PARECER 018/2026 – CEIV
COMISSÃO PERMANENTE DE ANÁLISE DE ESTUDO DE IMPACTO DE VIZINHANÇA
(CEIV)

() Primeira Análise – Parecer nº 029/2025-CEIV – 07/10/2025
(x) Segunda Análise – Parecer nº 018/2026-CEIV – 13/05/2026

Processo Administrativo nº: e-72.826/2025

Projeto: BONTUR S.A. - BONDINHOS AÉREOS (PARQUE UNIPRAIAS) – **Super Gyro Tower**

Quadro 1 – Características do Símbolo Internacional de Acesso (SAI)

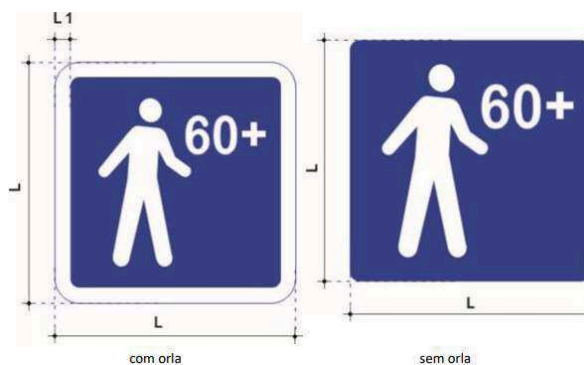
- Incluir as sinalizações/dimensões do Símbolo Internacional de Acesso – SAI e das numerações das vagas PNE e de pessoa idosa, conforme Resolução Contran nº 965/2022 (anexos) e imagens a seguir:

Dimensões	Lado – L(m)	Orla – L1(m)	Cor
Mínimas	0,80	0,04	Fundo azul
Recomendadas	1,0	0,05	Pictograma e orla externa brancos

Figura 5

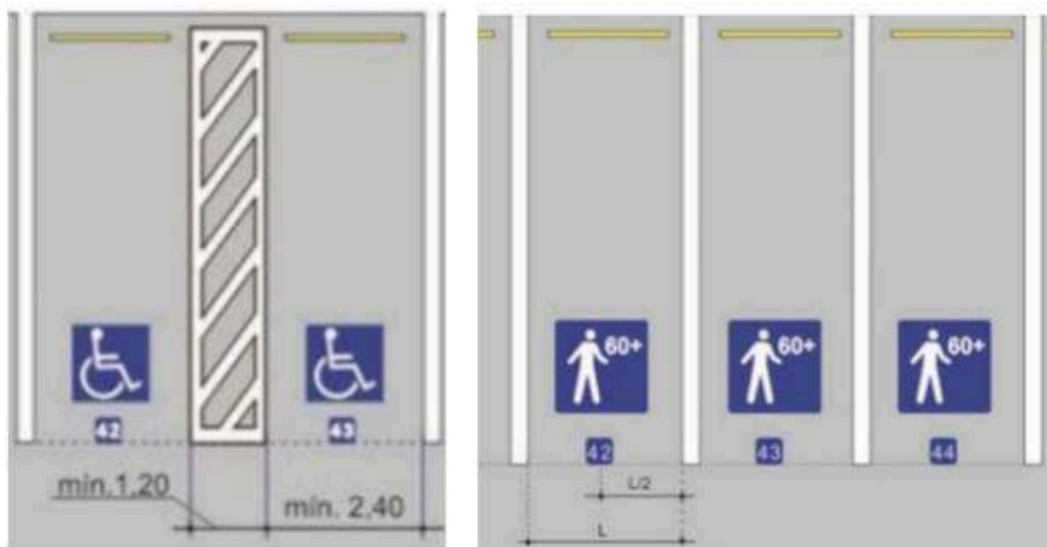
Todas as vagas reservadas em áreas de estacionamento privado de uso coletivo devem ser numeradas. O numeral deve ter altura de 0,10m, na cor branca, inserido num retângulo azul, conforme exemplo de aplicação da Figura 5, exceto quando o pavimento for também azul, conforme Figura 6.
